Neues Wohnen Rodelberg (O 65)

I. Vermerk

über die frühzeitige Behördenbeteiligung gemäß § 4 Abs. 1 BauGB

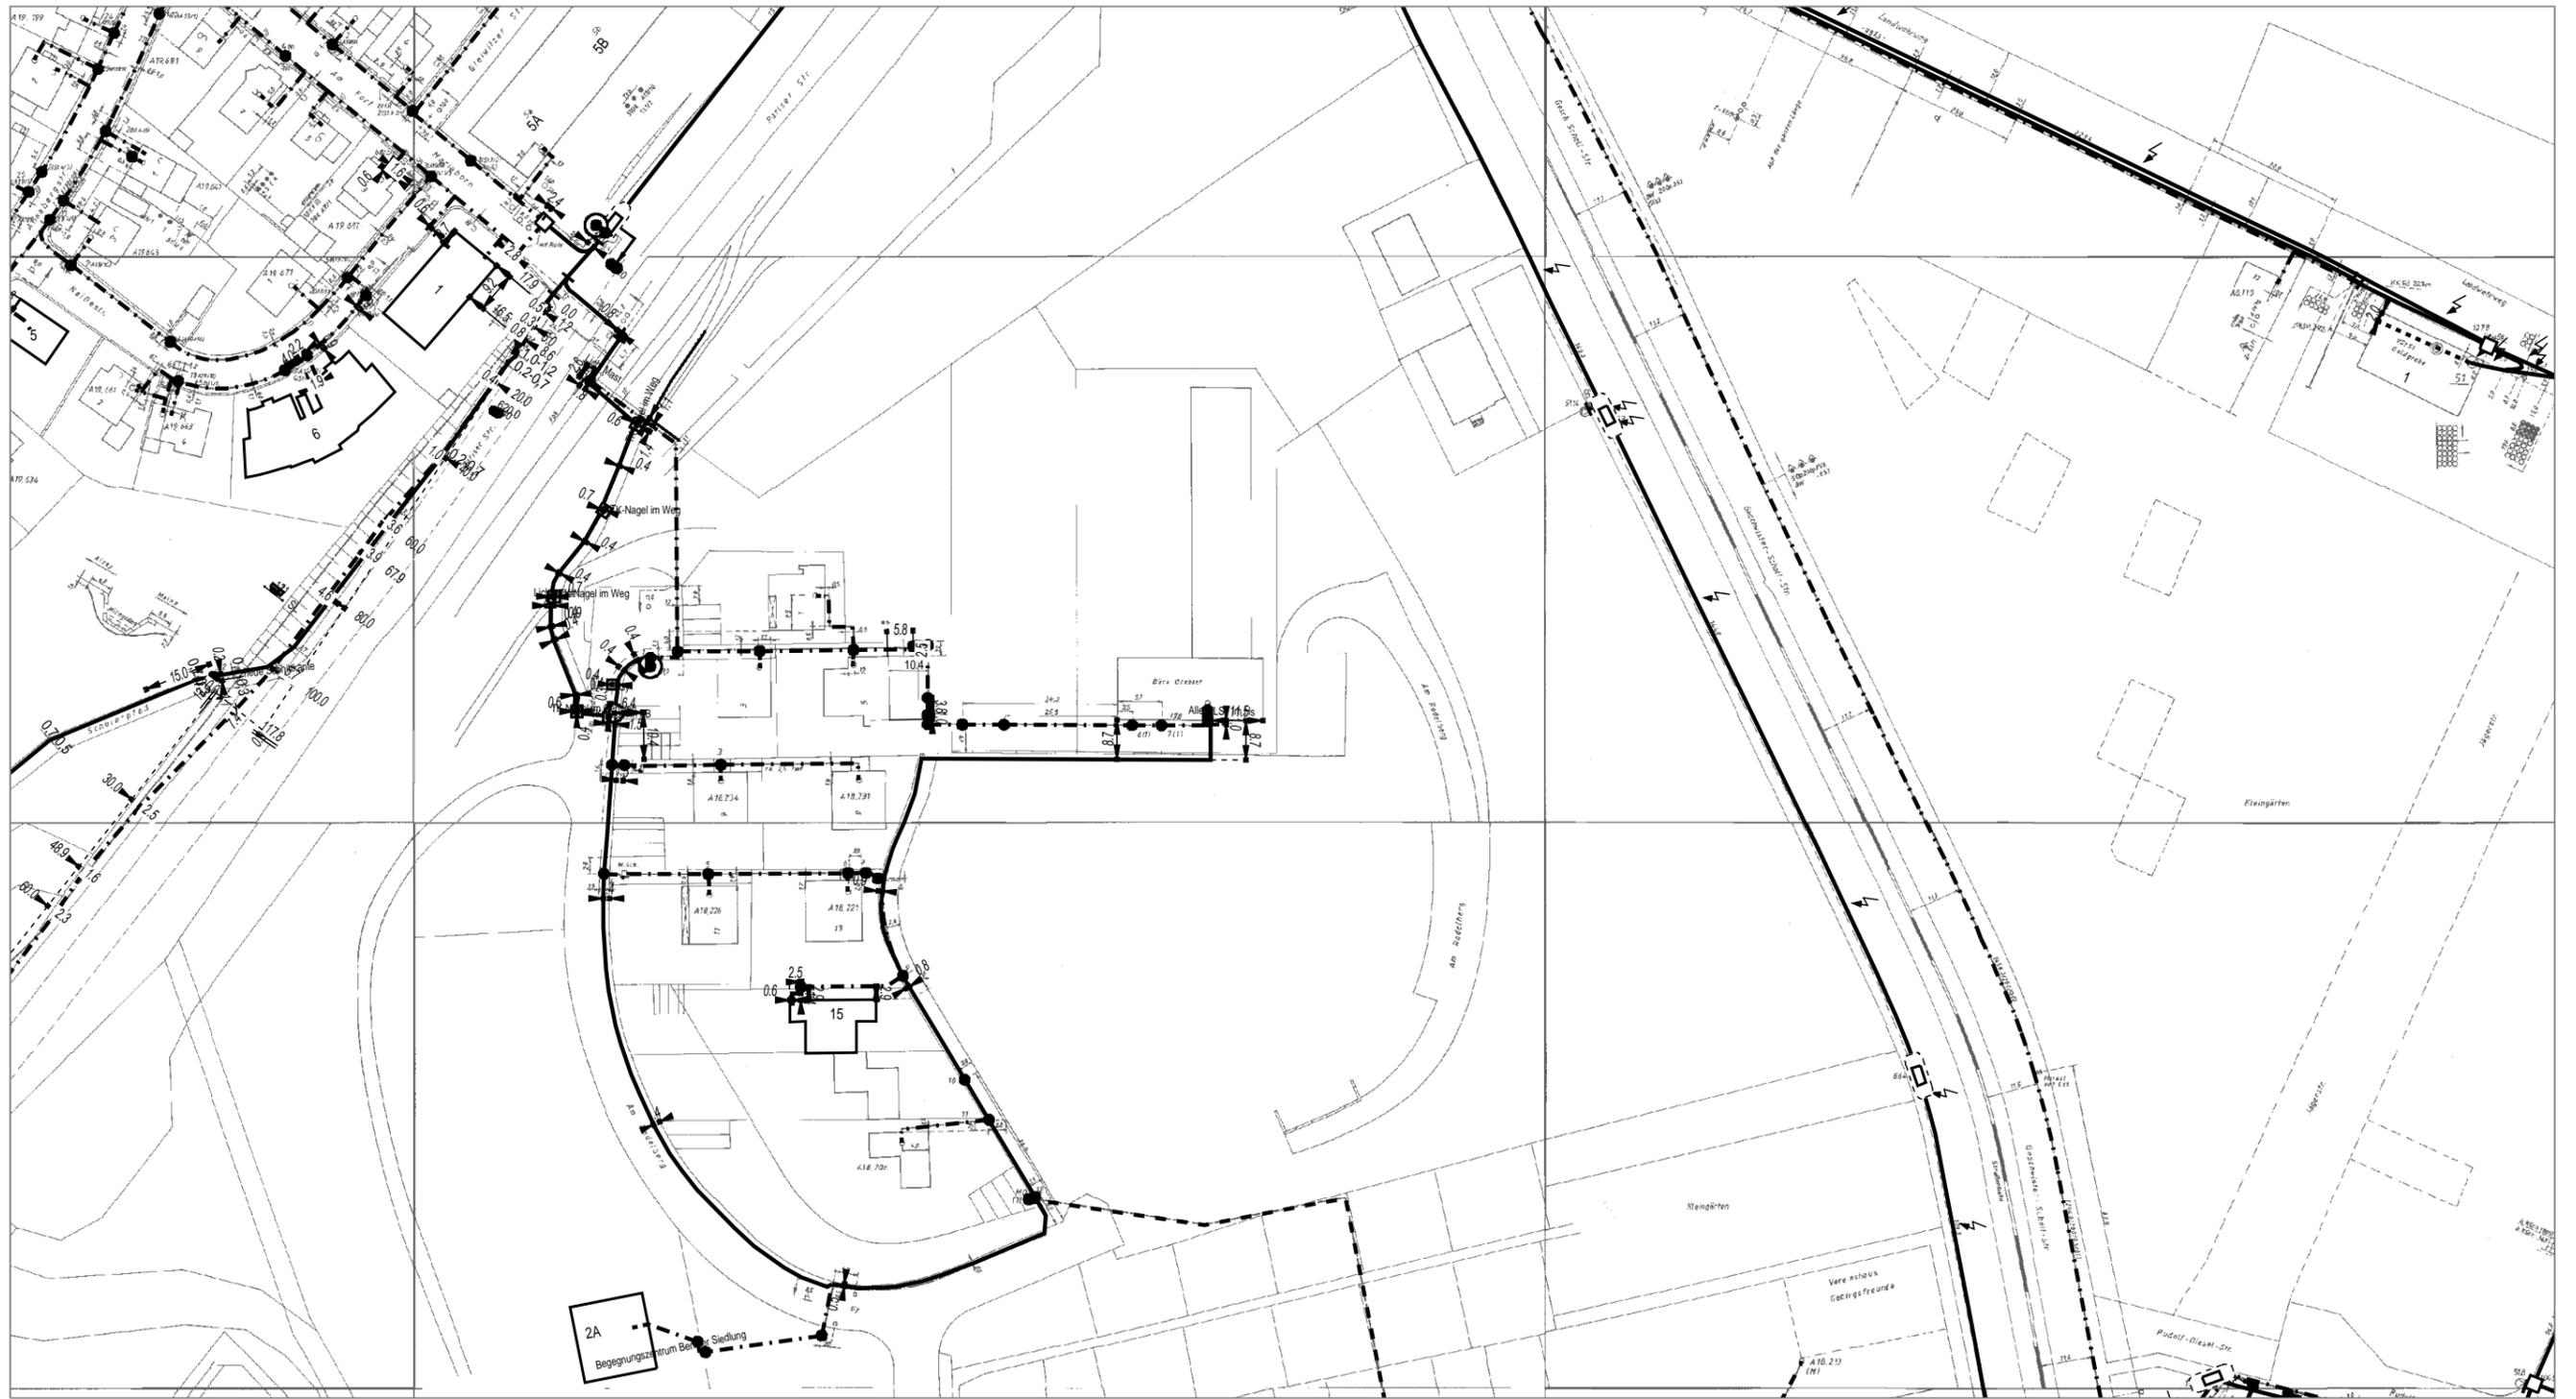
- Im Planbereich befänden sich Telekommunikationslinien der Telekom, die aus beigefügtem Plan ersichtlich seien.
- Die Aufwendungen der Telekom müssten bei der Verwirklichung des Bebauungsplans so gering wie möglich gehalten werden. Deshalb bitten sie, ihre Belange wie folgt zu berücksichtigen.

- Sie bitten folgende fachliche Festsetzung in den Bebauungsplan aufzunehmen: In allen Straßen bzw. Gehwegen seien geeignete und ausreichende Trassen mit einer Leitungszone in einer Breite von ca. 0,3 m für die Unterbringung der Telekommunikationslinien der Telekom vorzusehen.

- Zur Versorgung mit Telekommunikationsinfrastruktur durch die Telekom sei die Verlegung neuer Telekommunikationslinien im Plangebiet und außerhalb des Plangebiets erforderlich.
- Sie bitten darum zum Zweck der Koordinierung mitzuteilen, welche eigenen oder Ihnen bekannten Maßnahmen Dritter im Bereich folgender Straßen stattfinden werden.
- Für den rechtzeitigen Ausbau des Telekommunikationsnetzes sowie die Koordinierung mit dem Straßenbau und den Baumaßnahmen der anderen Leitungsträger sei es notwendig, dass Beginn und Ablauf der Erschließungsmaßnahmen im Bebauungsplangebiet der Deutschen Telekom Technik GmbH unter dem im Briefkopf genannten Adresse so früh wie möglich, mindestens 6 Monate vor Baubeginn, schriftlich angezeigt werden.

- eine rechtzeitige und einvernehmliche Abstimmung der Lage und der Dimensionierung der Leitungszonen vorgenommen werde und eine Koordination der Tiefbaumaßnahmen für Straßenbau und Leitungsbau durch den Erschließungsträger erfolge,
- die geplanten Verkehrswege nach der Errichtung der TK-Infrastruktur in Lage und Verlauf nicht mehr verändert werden.

- die geplanten Verkehrswege nach der Errichtung der TK-Infrastruktur in Lage und Verlauf nicht mehr verändert werden.

Die Hinweise und der Plan mit den Leitungen der Telekom wird zur Kenntnis genommen.

Die im Bebauungsplan bisher enthaltenen Leitungstrassen werden im Rahmen der anstehenden Erschließungsarbeiten vollständig neu strukturiert und ergänzt. Die Koordinierung von Bauarbei-

Die angehängte Planzeichnung zeigt auf dem Privatgrundstück der Projektgesellschaft bestehende Telekommunikationslinien der Telekom. Die Plateaufläche des Rodelbergs soll großflächig mit einer Tiefgarage und zehn viergeschossigen Wohngebäuden überbaut werden. Die Erschließung des Grundstückes muss daher vollständig neu strukturiert werden. Wir empfehlen der Telekom Deutschland GmbH sich direkt mit der Projektgesellschaft WTR GmbH & Co. KG auseinanderzusetzen.

Grundsätzlich werden die im Geltungsbereich des Bebauungsplanes bisher enthaltenen Leitungstrassen im Rahmen der anstehenden Erschließungsarbeiten vollständig neu strukturiert und ergänzt. Die Koordination von Bauarbeiten und Leitungstrassen im öffentlichen Straßenraum ist nicht Gegenstand der Bauleitplanung und erfolgt im Rahmen der nachfolgenden Erschließungsplanung. Generell ist es möglich die notwendigen Telekommunikationsleitungen innerhalb der öffentlichen Verkehrsflächen zu verlegen und damit den gesamten Geltungsbereich zu erschließen. Die Eintragung eines Leitungsrechtes nach § 9 Abs. 1 Nr. 21 BauGB als Festsetzung in den Bebauungsplan ist für den westlichen Fußweg mit den bestehenden Leitungstrassen bereits vorgesehen. Persönliche Dienstbarkeiten zugunsten der Deutschen Telekom, die private Dritte belasten oder Nutzungsbeschränkungen für Privatgrundstücke beinhalten wird die Stadt nicht veranlassen. Flächen für Schaltgehäuse der Deutschen Telekom auf Grundstücken privater Dritter und deren kostenlose Sicherung mittels beschränkter persönlicher Dienstbarkeit kann und wird die Stadt nicht sicherstellen.

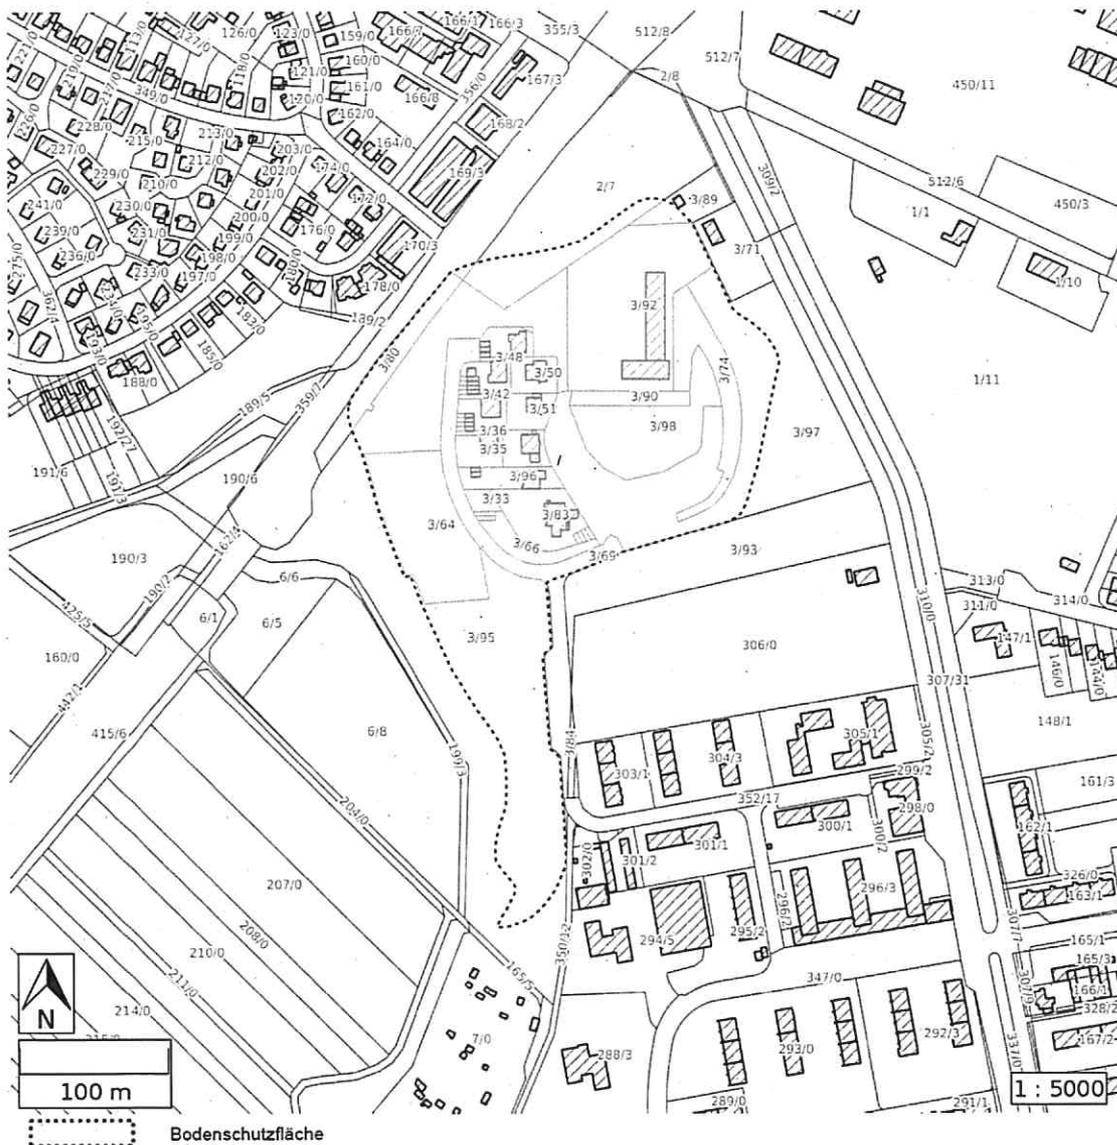
- Untersuchungen im Bereich der geplanten Versickerungsfläche südlich der geplanten Wohnbebauung
Die blau schraffierte Fläche befände sich innerhalb der kartierten ALG 204. Der gezielten Versickerung in diesem Bereich könne aufgrund der hier zu erwartenden mehrere Meter mächtigen Auffüllung von Aushub des Eisgrubeinschnittes und unsortiertem Trümmerschutt nicht zugestimmt werden. Die Erkundung mittels Rammkernsondierung werde befürwortet, nicht jedoch der Versickerungsversuch an dieser Stelle.

- Untersuchungen im Bereich der geplanten Versickerungsfläche südöstlich der geplanten Wohnbebauung
Die blau schraffierte Fläche befände sich außerhalb der kartierten ALG 204. Bisher liegen ihnen keinerlei Untersuchungsergebnisse über diese Fläche vor. Den vorgesehenen Rammkernsondierungen können sie zustimmen. Sollten sich daraus Hinweise auf ggf. schadstoffbelastete Auffüllungen ergeben, sei vor einem Versickerungsversuch zu prüfen, ob Schadstoffbelastungen vorlägen bzw. seien Versickerungsversuche so zu konzipieren, dass der Einstau und die Durchsickerung der schadstoffbelasteten Auffüllung ausgeschlossen werde.

Vorrangig ist eine Versickerung des anfallenden Niederschlagswassers anzustreben, soweit die Durchlässigkeit des Untergrundes und die vorhandenen Altlasten einen geeigneten Standort zulassen.

Sollte eine Versickerung nachweislich nicht möglich sein, ist eine Einleitung in den Wildgraben anzustreben.

Das Regenwasserbewirtschaftungskonzept ist mit der zuständigen Wasserbehörde abzustimmen.

Im Rahmen des weiteren Bebauungsplanverfahrens wird ein Entwässerungskonzept erstellt, in dem der Umgang mit Niederschlagswasser im Plangebiet dargestellt wird. Das Konzept besteht aus den Komponenten Retention auf Dachflächen und der Tiefgaragendecke sowie Nutzung für Bewässerungszwecke. Eine Versickerung ist aufgrund der Schwierigkeiten der Ableitung in be-

Betrifft hier Richtfunk von Telefonica o2

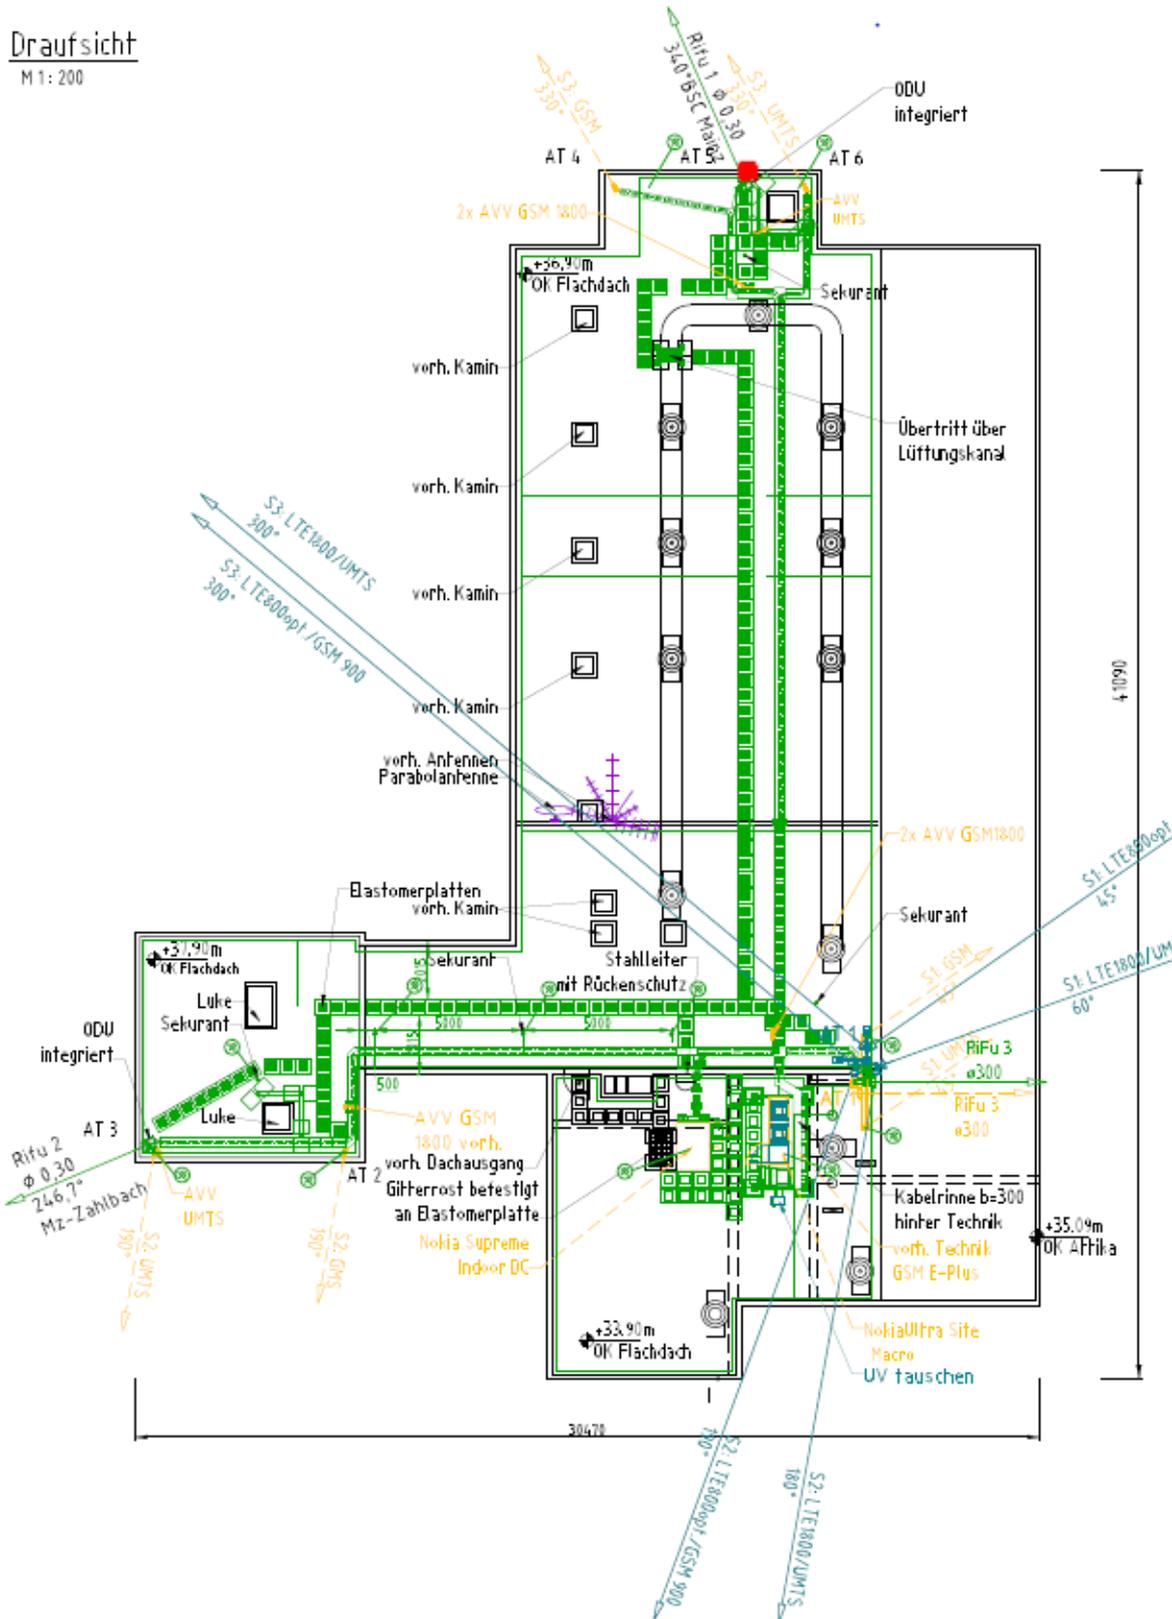
- Durch das Plangebiet würden 2 Richtfunkverbindungen hindurch führen.
 - Der Stellungnahme lägen zur besseren Visualisierung digitale Bilder mit dem Verlauf der Richtfunkverbindungen sowie Eckdaten für die Funkfelder der Telekommunikationslinien in Form einer Excel-Tabelle bei.

- Die farbigen Linien verständen sich als Punkt-zu-Punkt-Richtfunkverbindungen der Telefónica Germany GmbH & Co. OHG. Das Plangebiet sei im Bild mit einer dicken roten Linie eingezeichnet.

- Man könne sich diese Telekommunikationslinien als horizontal über der Landschaft verlaufende Zylinder mit einem Durchmesser von rund 20-60m (einschließlich der Schutzbereiche) vorstellen (abhängig von verschiedenen Parametern). Die zur Veranschaulichung der im Anhang befindlichen Screenshots mit Einzeichnung der Richtfunkverbindung seien zu beachten. Insbesondere bei der Planung und Positionierung von Baukränen werde um Abstimmung mit der ausführenden Baufirma gebeten. Alle geplanten Konstruktionen und notwendigen Baukräne dürften nicht in die Richtfunktrassen ragen und müssten daher einen horizontalen Schutzkorridor zur Mittellinie der Richtfunkstrahlen von mindestens +/- 20 m und einen vertikalen Schutzabstand zur Mittellinie von mindestens +/- 10 m einhalten.

- Es wird darum gebeten, die o.g. Richtfunktrassen einschließlich der geschilderten Schutzbereiche in die Vorplanung und in die zukünftige Bauleitplanung bzw. den zukünftigen Flächennutzungsplan zu berücksichtigen und zu übernehmen.

Auf dem Luftbild, welches Sie uns im Rahmen der frühzeitigen TÖB-Beteiligung gemäß § 4 Abs. 1 BauGB zum Bebauungsplanverfahren "Neues Wohnen Rodelberg (O 65)" geschickt haben und auf das wir den horizontalen Schutzkorridor von 20m nachgezeichnet haben (Abb. 4b), liegt die Richtfunkverbindung ca. 20 m versetzt Richtung Nord-Osten. Das kann man erkennen, da diese Trasse nur die nordöstliche Kante des Gebäudes "Am Rodelberg 13" tangiert.

Nach eigenen Recherchen und nach mehrfachen Nachfragen bei Telefónica Germany GmbH & Co wurde die Stellungnahme per E-Mail am 20.04.2018 korrigiert (siehe oben).

Die Lage der Richtfunktrasse liegt doch in einem ausreichendem Abstand zum geplanten Bauvorhaben. Dies wurde ausführlich im April mit Telefónica Germany GmbH & Co telefonisch und schriftlich geklärt und anschließend noch einmal schriftlich als Ergebnis in der Mail vom 20.04.2018 festgehalten.
